# ZARZĄD OCZYSZCZANIA MIASTA

ZOM/NZP-3/KP/6/2676 /16

## dot. przetargu nieograniczonego ZOM/KP/6/16 na budowę placu zabaw na terenie Parku Ujazdowskiego

FAZA:	NUMER PROJEKTU:	DATA:	SKALA:	NUMER RYSUNKU:	REWIZJA:
PW	115/15	10/2015	1:20	R.11	1

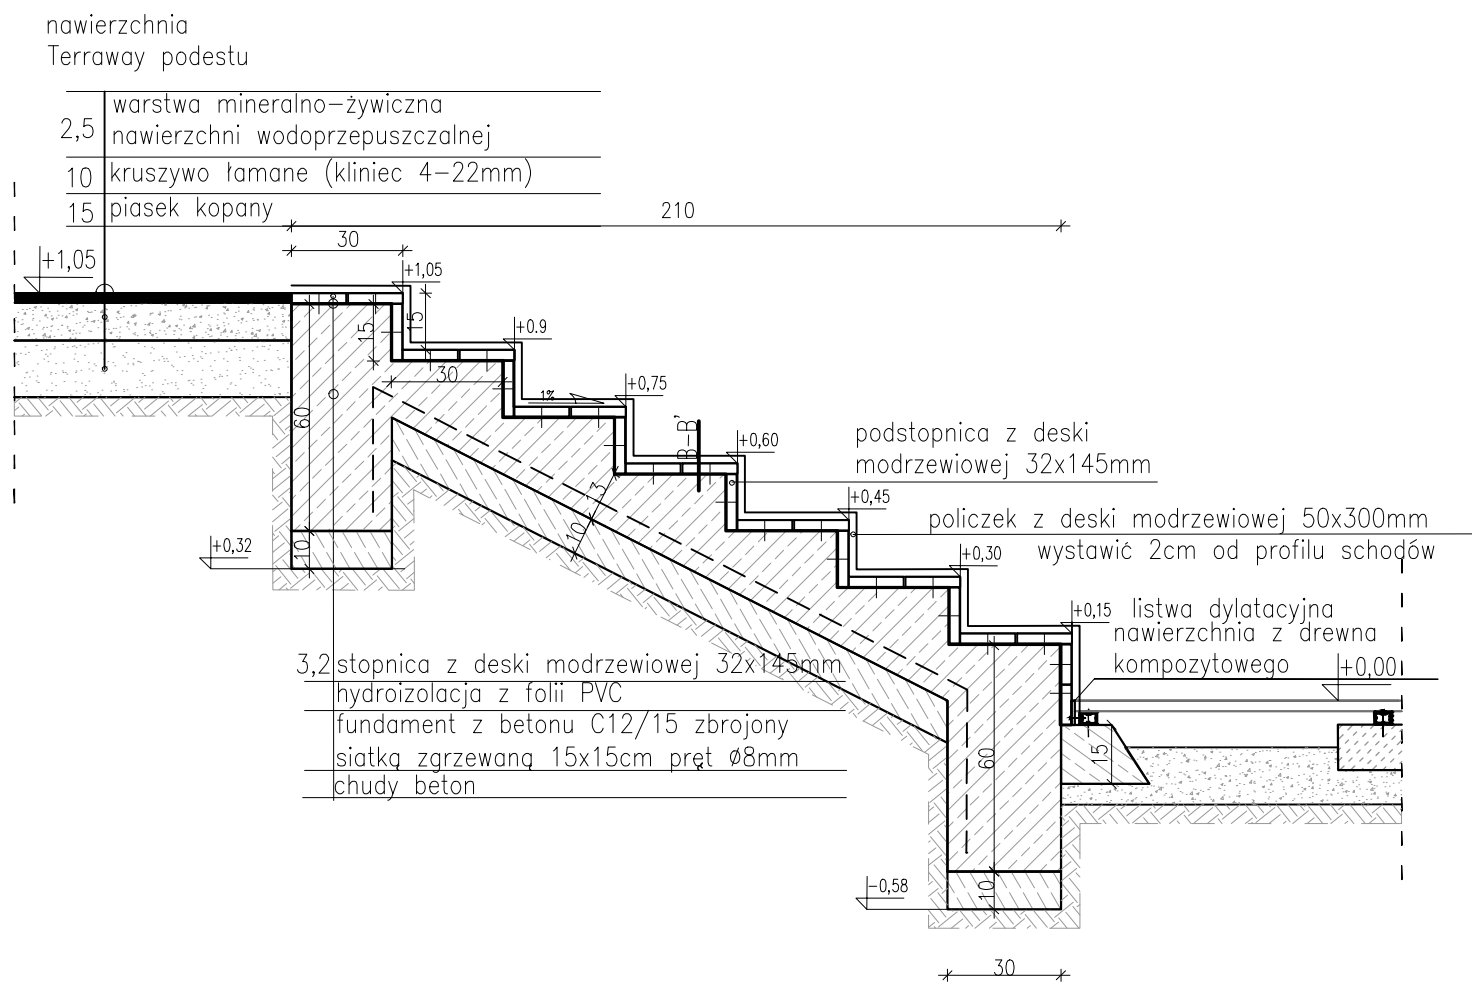
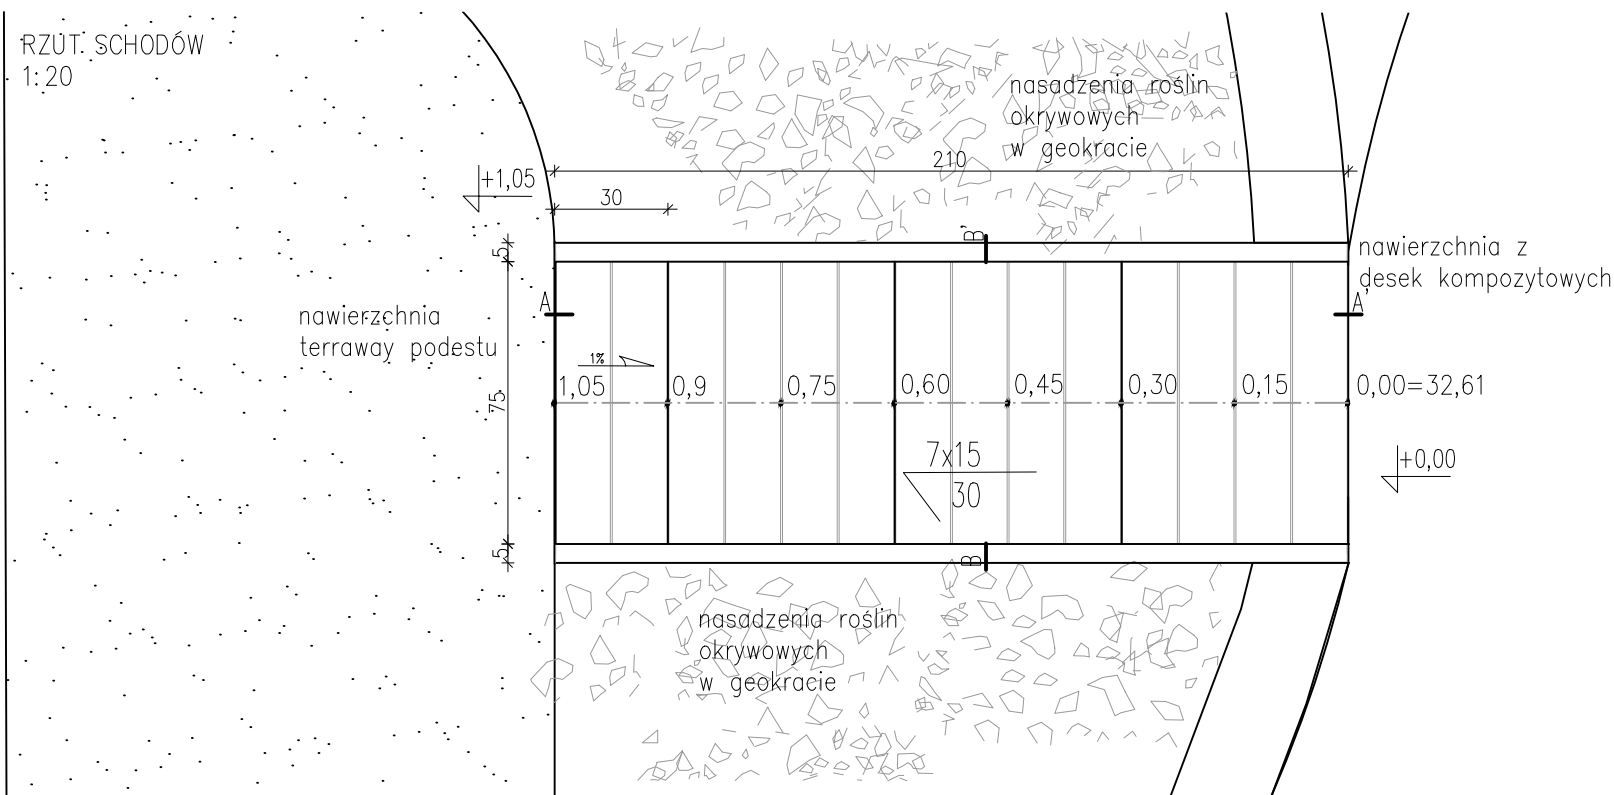
42. Schody 1 V.21 prosimy o wyjaśnienie na jakiej konstrukcji należy wykonać schody: na drewnianej zgodnie z opisem i kosztorysem ofertowym czy na fundamencie betonowym zbrojonym zgodnie z rysunkiem? Jeśli na fundamencie betonowym zbrojonym to prosimy o udostępnienie rysunku dotyczącego wykonania zbrojenia.

5. Wymienia się rysunek R.11 w części graficznej projektu wykonawczego będącego zał. nr 6 do SIWZ.

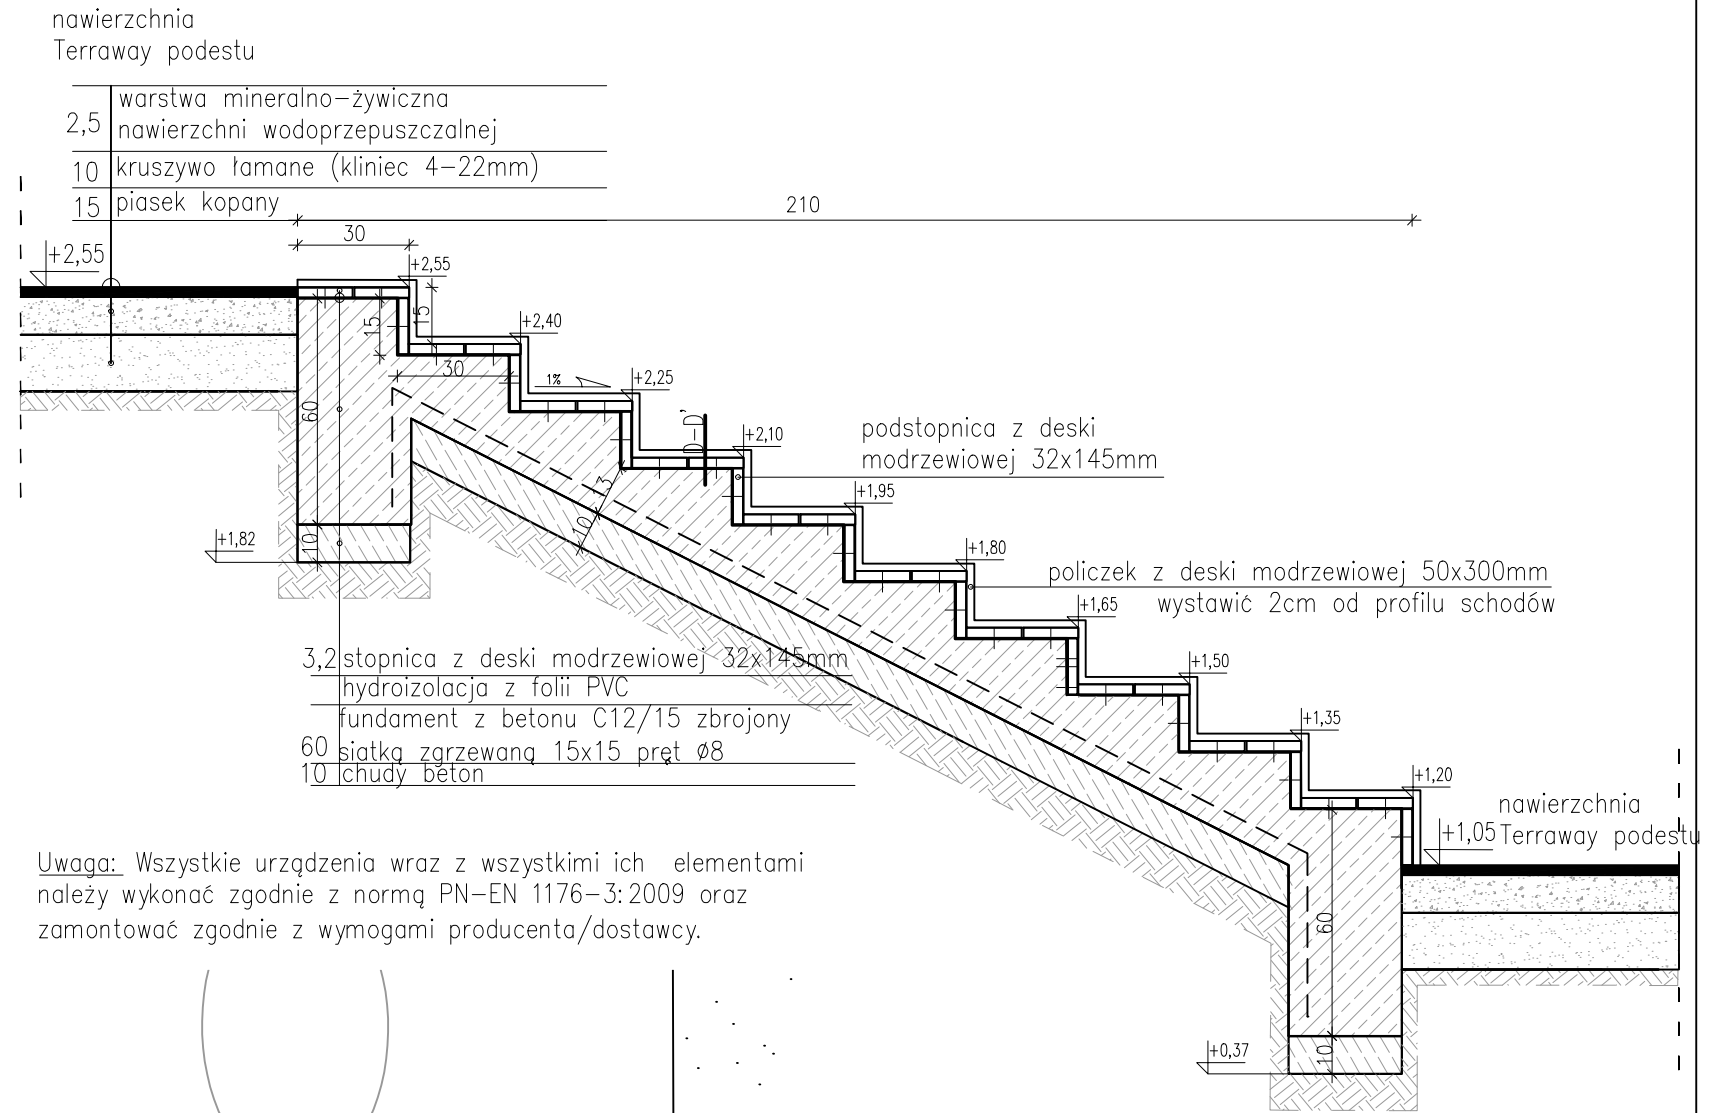
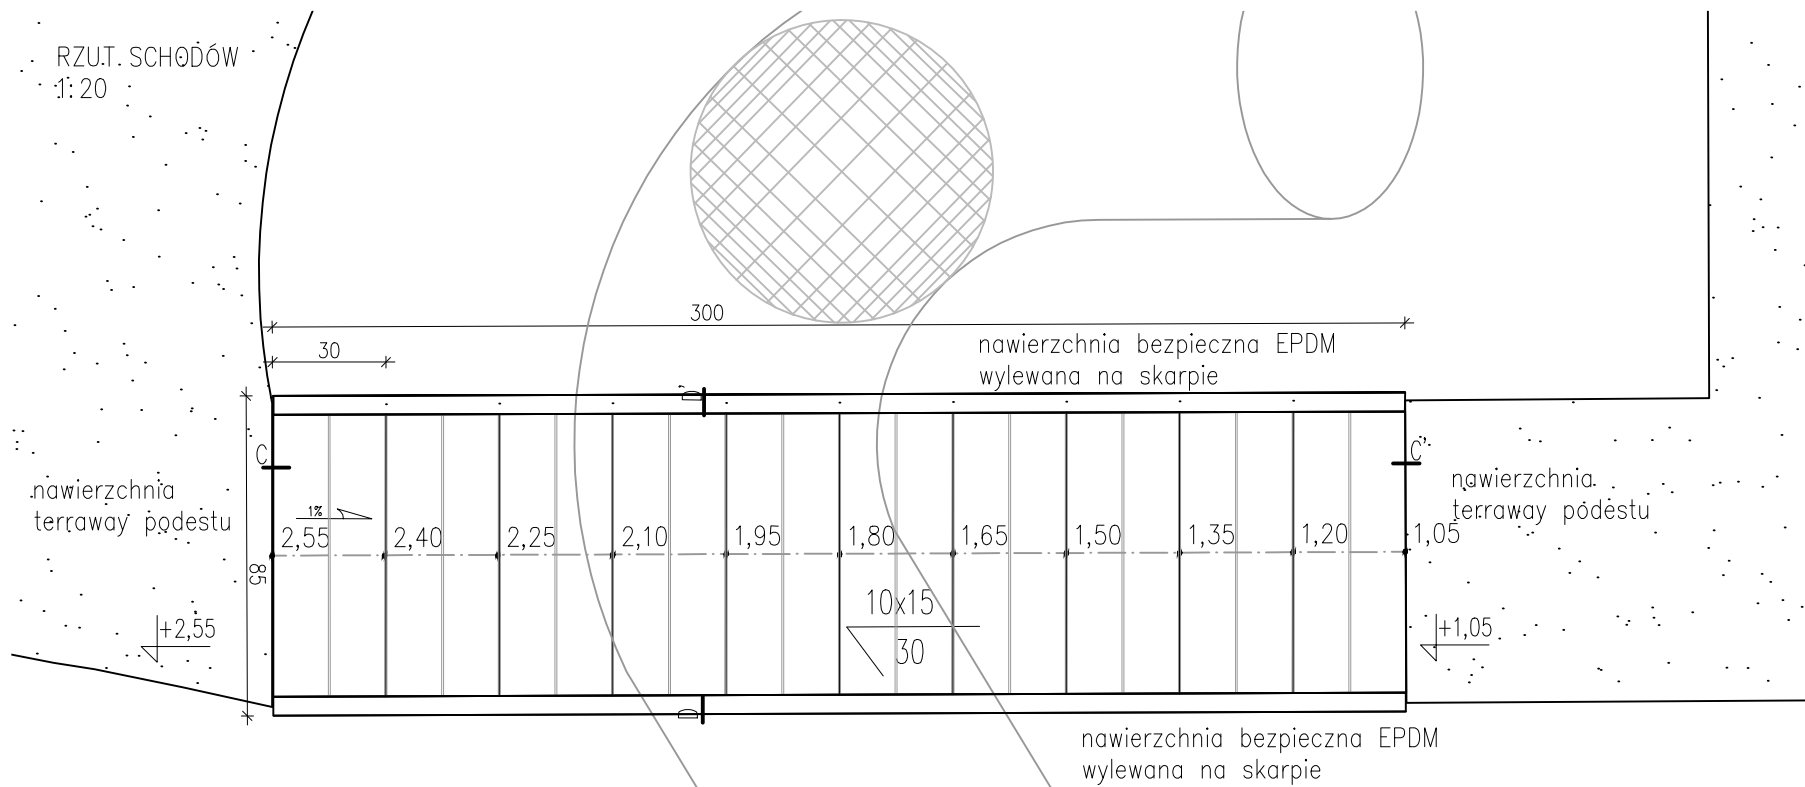
43. Schody 2 V.22 prosimy wyjaśnienie na jakiej konstrukcji należy wykonać schody: na drewnianej zgodnie z opisem i kosztorysem ofertowym czy na fundamencie betonowym zbrojonym zgodnie z rysunkiem? Jeśli na fundamencie betonowym zbrojonym to prosimy o udostępnienie rysunku dotyczącego wykonania zbrojenia.

5. Wymienia się rysunek R.12 w części graficznej projektu wykonawczego będącego zał. nr 6 do SIWZ.

V15. SCHODY WSPORNIKOWE Z PORĘCZĄ NA MURZE OPOROWYM PRZEKRÓJ A-A' 1:20

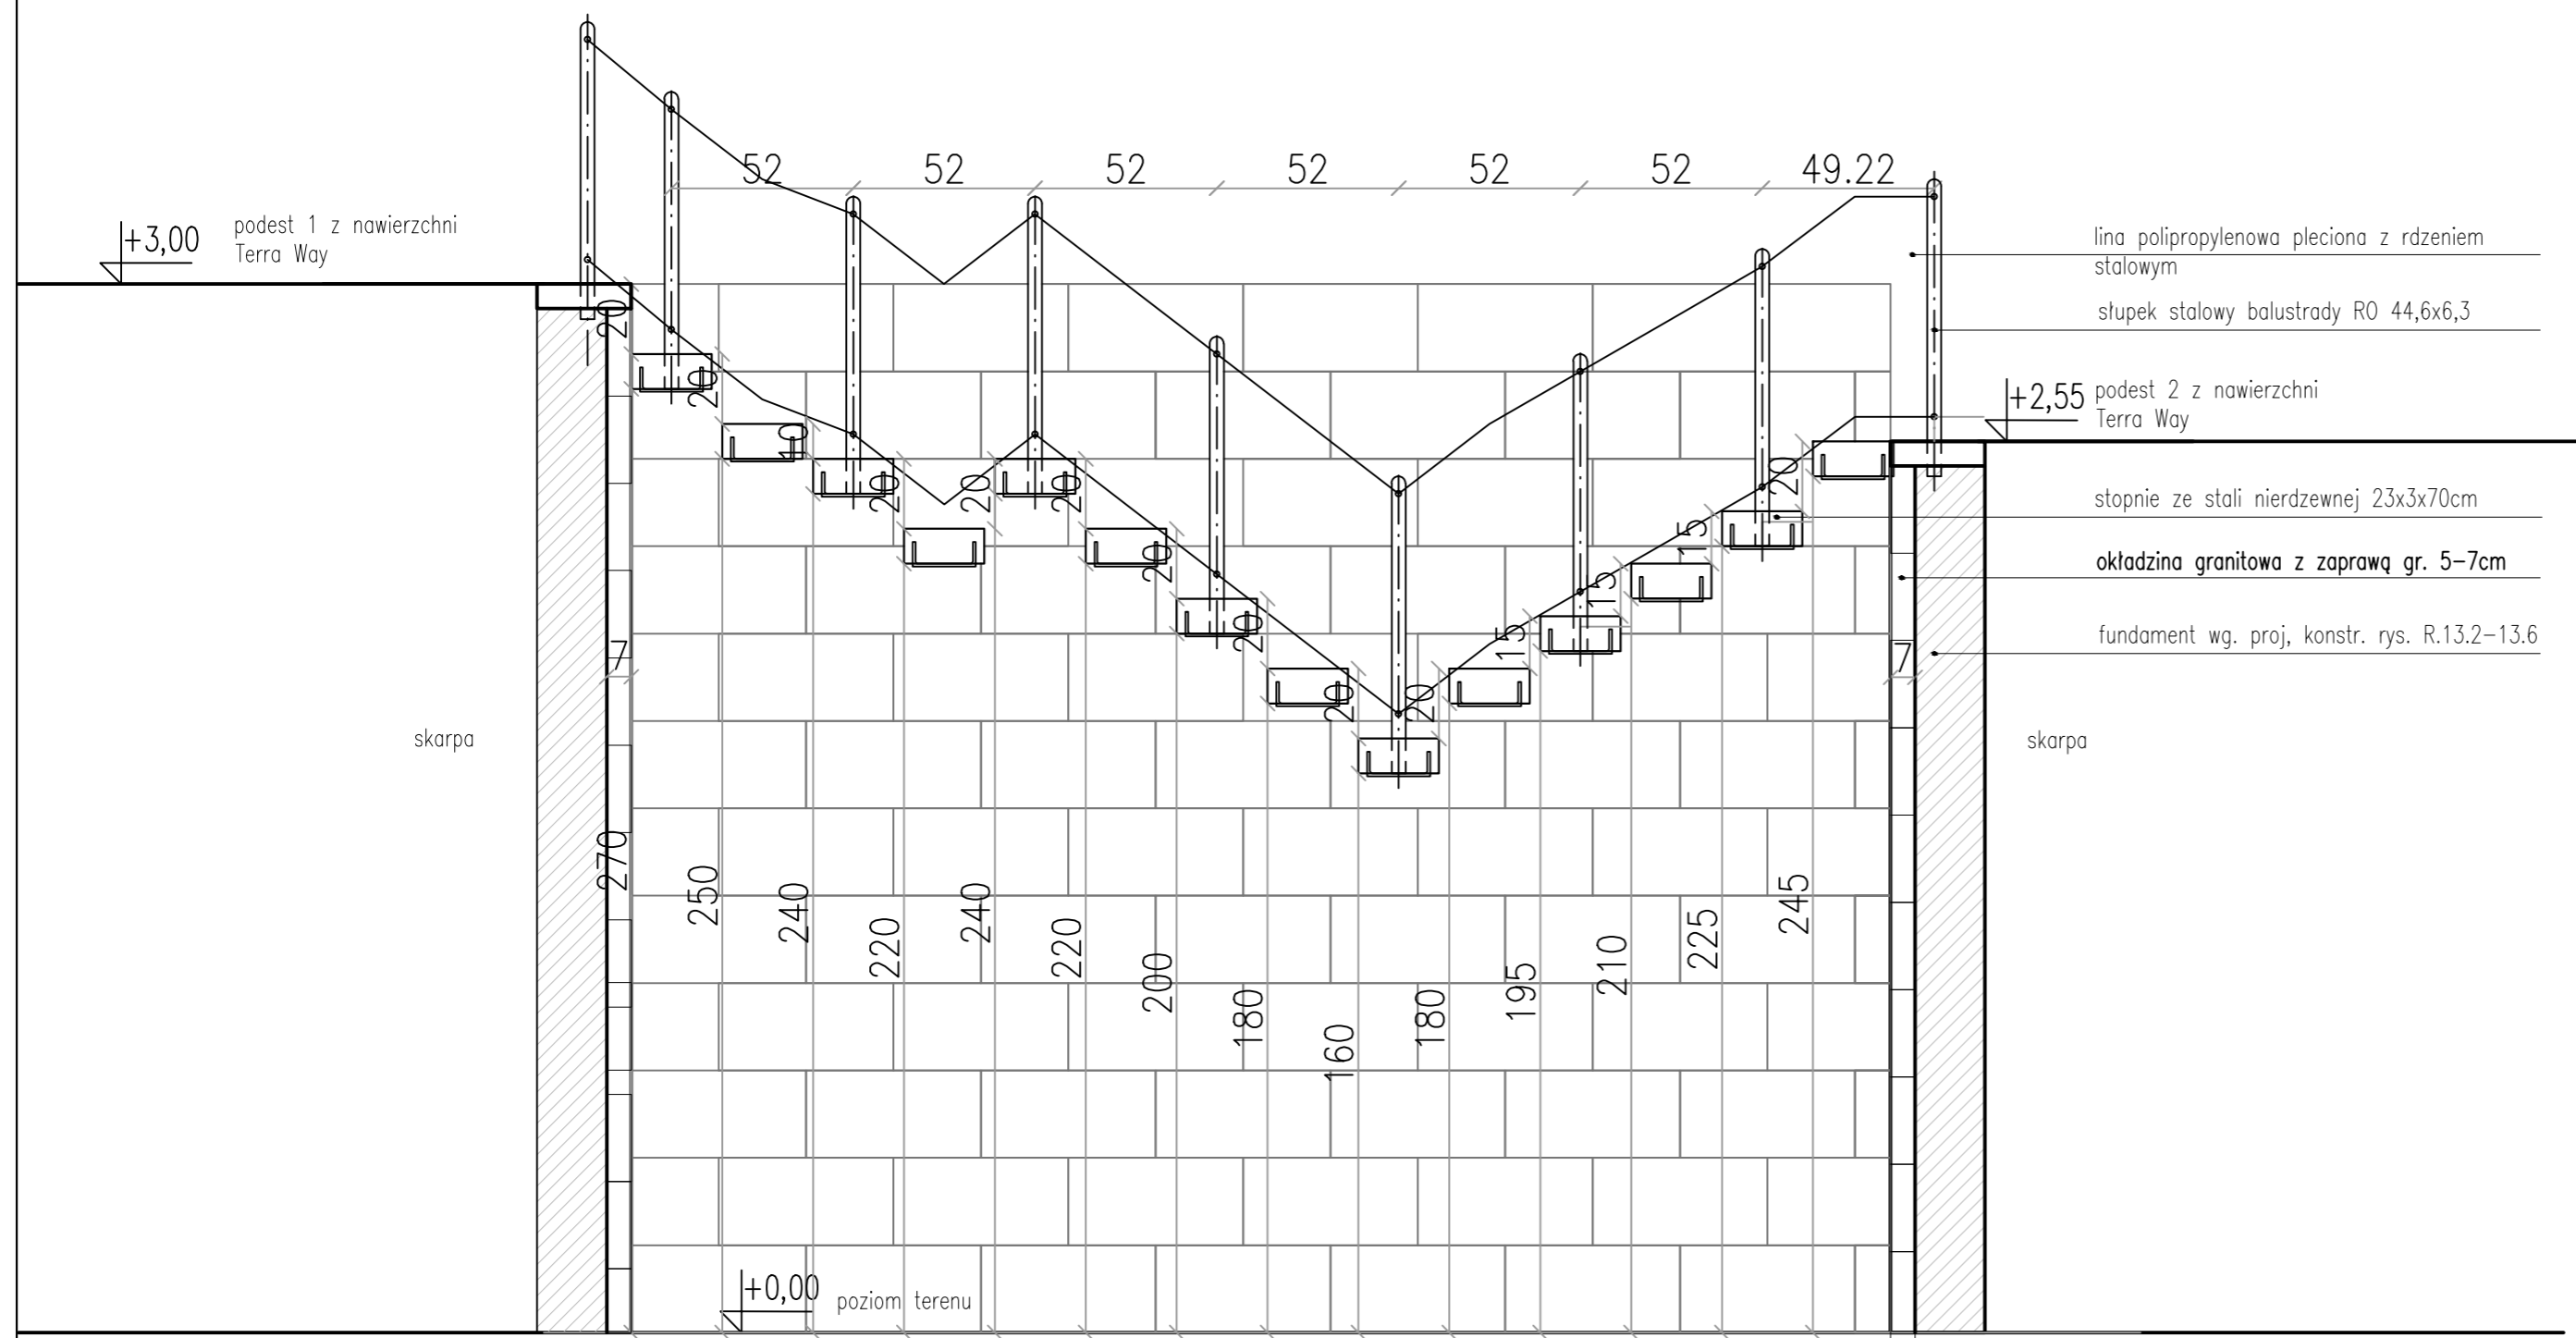
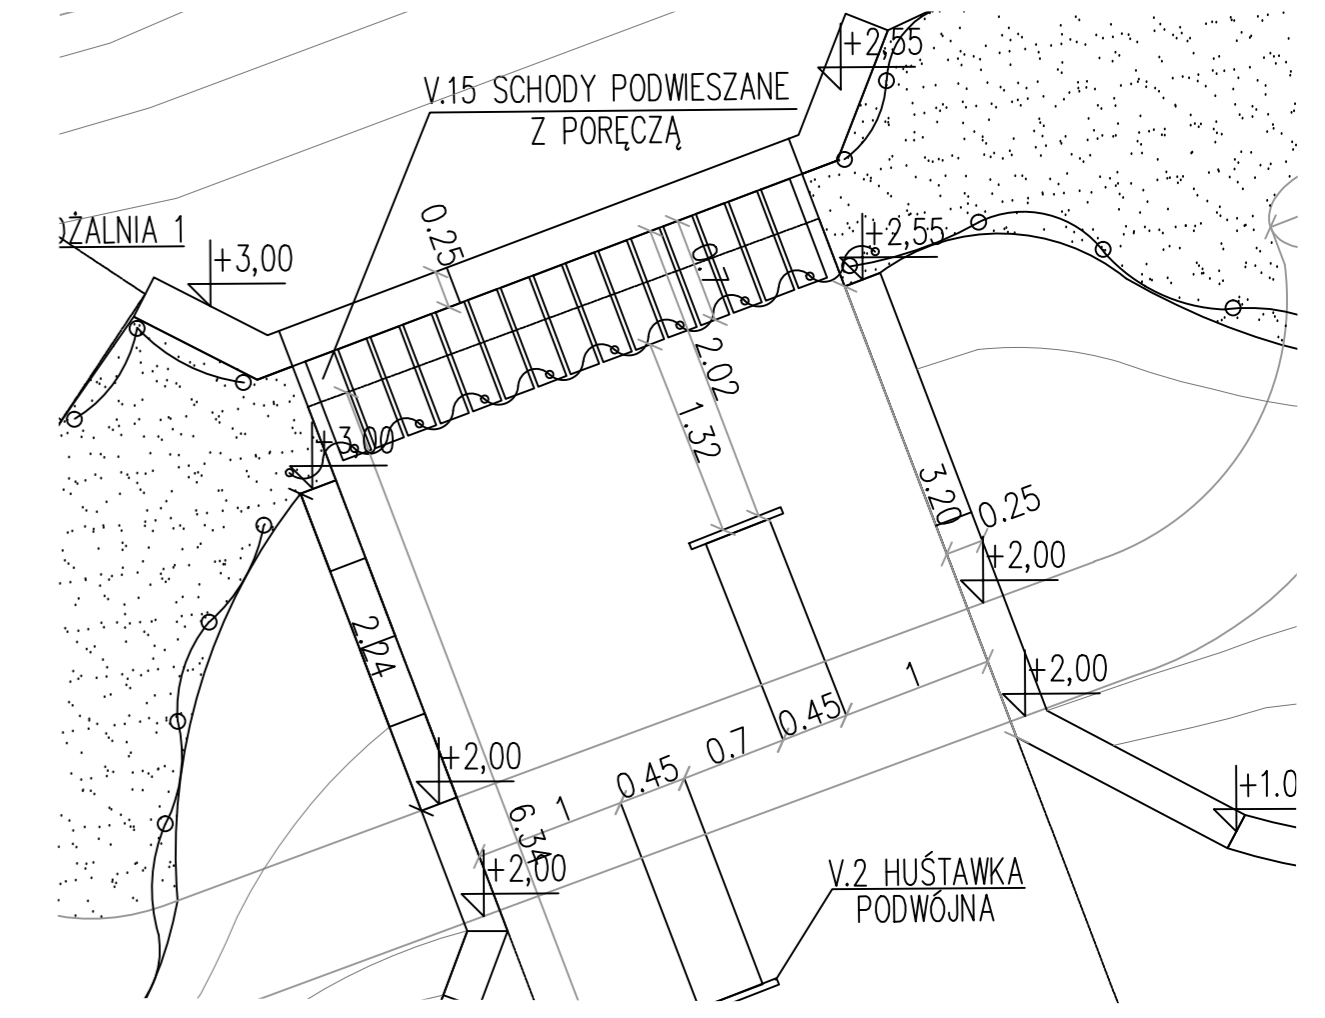
6. Prosimy o udostępnienie rysunku Huśtawki typu matka-dziecko II.10
7. Prosimy o wyjaśnienie: schody wspornikowe V.15 na rysunku stopnie wskazano jako wykonane ze stali nierdzewnej w kosztorysie ofertowym oraz w opisie podano aby wykonać je z drewna. Prosimy o wskazanie z jakiego materiału należy wykonać stopnie schodów?
